**ADEGUAMENTO DEL POLO IMPIANTISTICO DI GUGLIONESI
LOCALITA' IMPORCHIA - VALLONE CUPO
Piano Gestione Rifiuti della Regione Molise
(Delib. Cons. Reg.le n° 100 del 01.03.2016)**

**Manutenzione straordinaria (Impianto di Selezione) ed Ampliamento
Bacino di Smaltimento (Discarica per "Rifiuti non Pericolosi")**

P.A.U.R. n. 50 del 11.09.2019
rilasciato con Determinazione del Direttore II Dip. Reg. Molise
ADEGUAMENTO ALLE PRESCRIZIONI V.I.A.
D.G.R. Molise n. 303 del 09.08.2019

Relazione di adeguamento - prescrizioni V.I.A.

ALLEGATO 1
Planimetria

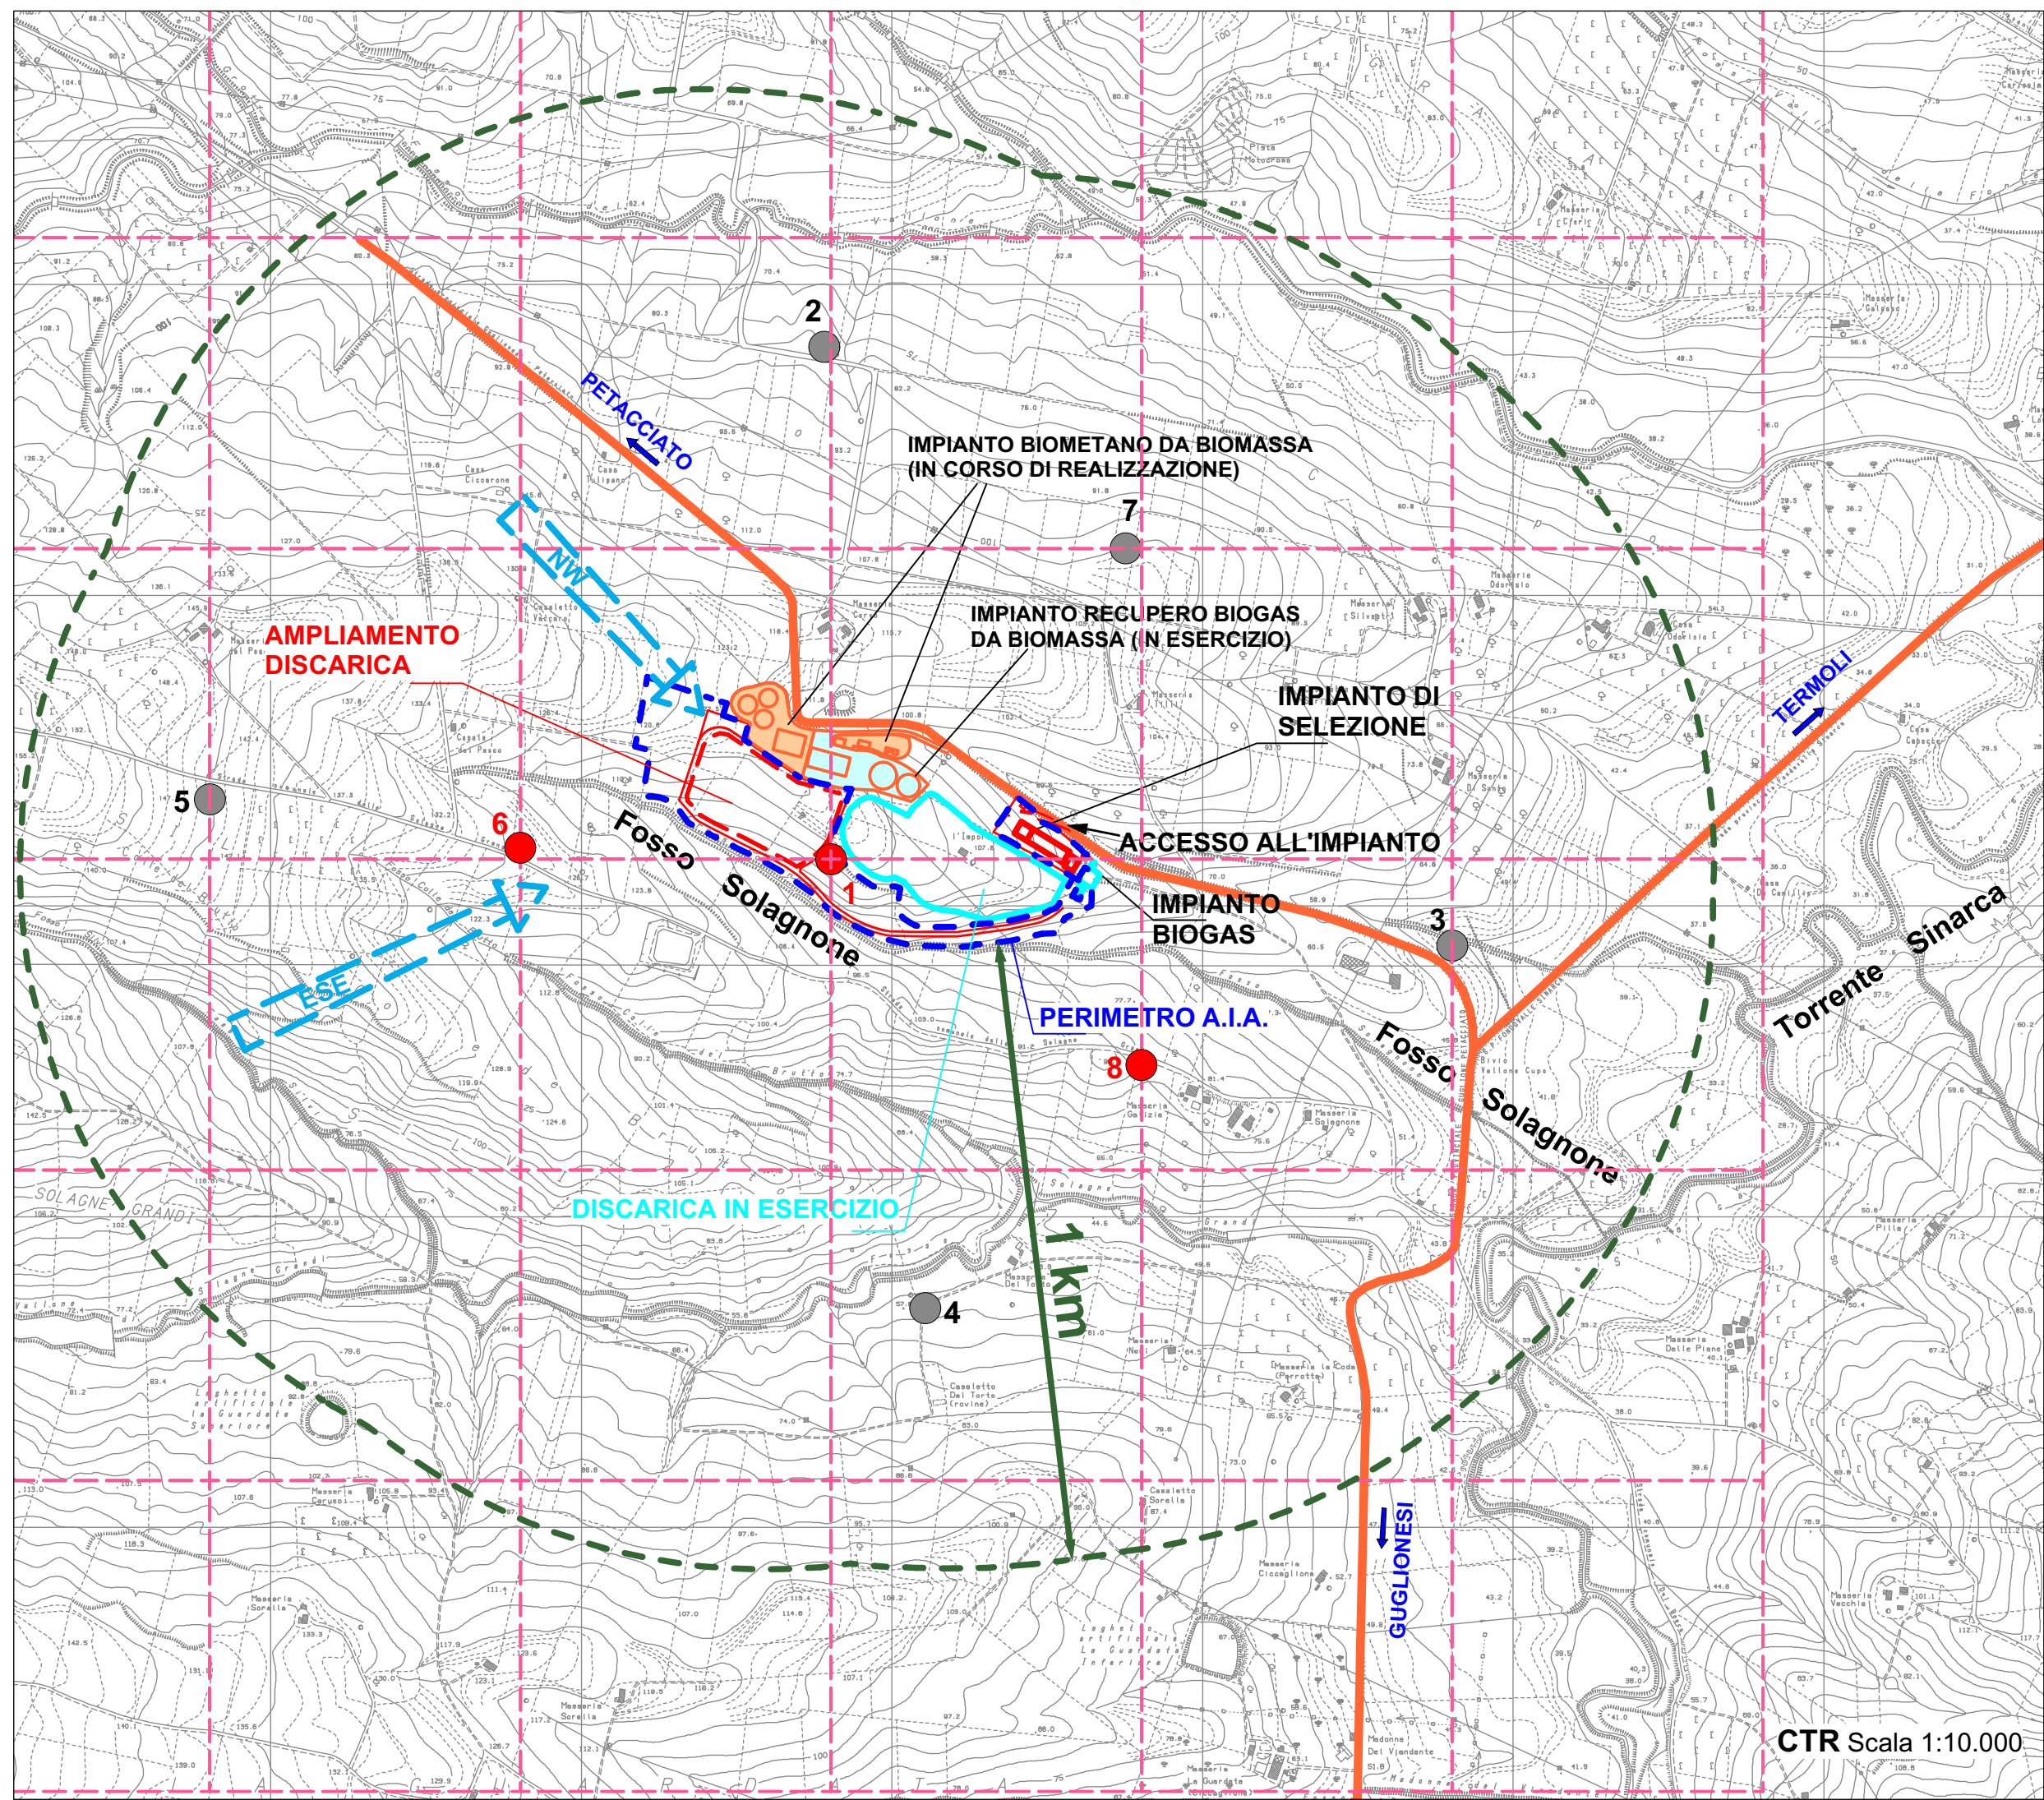
1. Al fine di consentire una corretta ed esaustiva analisi dei potenziali effetti dovuti alle emissioni di inquinanti atmosferici in ricaduta sul suolo dell'area circostante il sito, è necessario, per gli anni di vita dell'impianto, fino alla sua completa riconversione, l'esecuzione di un campionamento ed una analisi di terreno (ogni tre anni).

Tale campionamento dovrà essere eseguito nel reticolo di monitoraggio già realizzato nella fase di autorizzazione, come da richiesta ARPA, sempre nel raggio di un chilometro dall'impianto. Tale reticolo consentirà una copertura sistematica dell'area.

2. In particolare, la Ditta è chiamata a svolgere, congiuntamente con ARPA Molise e prima dell'avvio della fase di cantiere e messa in esercizio della discarica, il controllo dei terreni nel punto all'interno della discarica non soggetto ad attività di scavo già individuato in fase istruttoria.

Nello specifico ed a riguardo della componente "suolo", facendo riferimento alla allegata planimetria e tenuto conto che il punto di campionamento n° 1 coincide con le verifiche previste dal comma 6bis dell'art. 29 sexies del D.Lgs. 152/2006 (riferito alla procedura di A.I.A.), il prelievo del suolo inerente al campionamento di top-soil avverrà contestualmente alla suddetta verifica.

In questa occasione, da effettuarsi prima dell'inizio delle attività, verranno eseguiti i prelievi indicati per gli altri 2 punti, identificati nel reticolo già individuato ed indicati con i numeri 6 e 8 nell'Allegato 1; la scelta è stata effettuata privilegiando un allineamento prossimo alla risultante delle direzioni prevalenti del vento, tenuto anche conto che l'area di ampliamento ricade interamente nel bacino del Fosso Solagnone. Si considera infatti che una tale disposizione risulti maggiormente rappresentativa degli effetti di eventuali ricadute derivanti dalle attività degli impianti (P.8) rispetto alle condizioni naturali del sito (P.6, c.d. "fondo naturale").

Per l'attuazione di questa prescrizione viene allegata a questo elaborato la planimetria con individuazione dei punti di campionamento (Allegato 1).

Si precisa che in fase di rilascio del P.A.U.R., nei suddetti punti è stata già eseguita una prima campagna di monitoraggio, con prelievi effettuati in data 15.06.2018, i cui risultati sono allegati all'Elaborato "S.2 - rev.1 Studio di Impatto Ambientale" trasmesso in data 23.07.2018, che fa parte degli elaborati approvati; conseguentemente il prossimo prelievo è previsto nella primavera del 2021.

Come in precedenza indicato le analisi verranno ripetute con cadenza triennale su tutti i punti (dal n° 1 al n° 8).
